Informe Consolidado de Solicitud de Aclaraciones, Rectificaciones y/o Ampliaciones Complementario a la Declaración de Impacto Ambiental del Proyecto "Áridos San Vicente"

Nombre del Titular : Sociedad Áridos San Vicente Limitada
Nombre del Representante Legal : José Messen Gómez
Dirección : Acceso Oriente N° 3050, Rancagua

El presente Informe Consolidado de Solicitud de Aclaraciones, Rectificaciones o Ampliaciones a la Declaración de Impacto Ambiental del proyecto "Áridos San Vicente", contiene las observaciones generadas en virtud de la revisión de la Adenda.

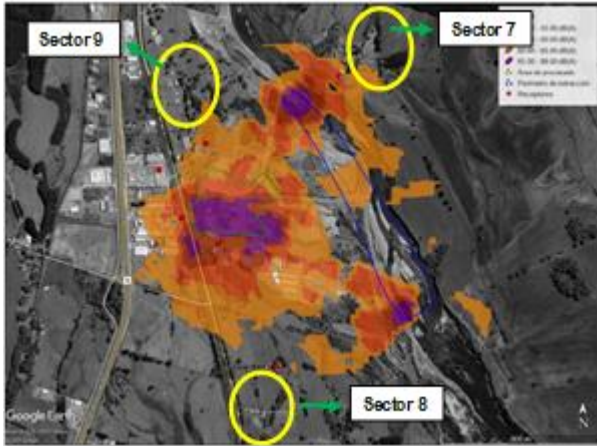
- 1.1.1. Se solicita al titular complementar los antecedentes entregados en el punto 9 Caracterización Acústica de las Fuentes de Ruido, informando la cantidad, potencia y tonelaje de la maquinaria y equipos que fueron considerados en el estudio, y que, por tanto, serán utilizados durante el desarrollo del proyecto.
- 1.1.2. De acuerdo con lo descrito en el punto 7.2 y punto 9, se reitera al proponente considerar en el estudio, las emisiones de ruido generadas producto del tránsito de vehículos, maquinarias y equipos al interior del predio.
- 1.1.3. Se reitera al titular considerar los siguientes receptores adicionales asumiendo un escenario desfavorable en términos de tránsito de vehículos y maquinaria fuera del área de emplazamiento del proyecto, destacando los sectores 7, 8, 9 y 10 presentadas en las siguientes imágenes:

Se solicita considerar, además, la localidad de Pillanlelbún.

En caso de que no sea incluido al estudio de ruido, se solicita justificar técnicamente y en términos de cumplimiento normativo su no incorporación.
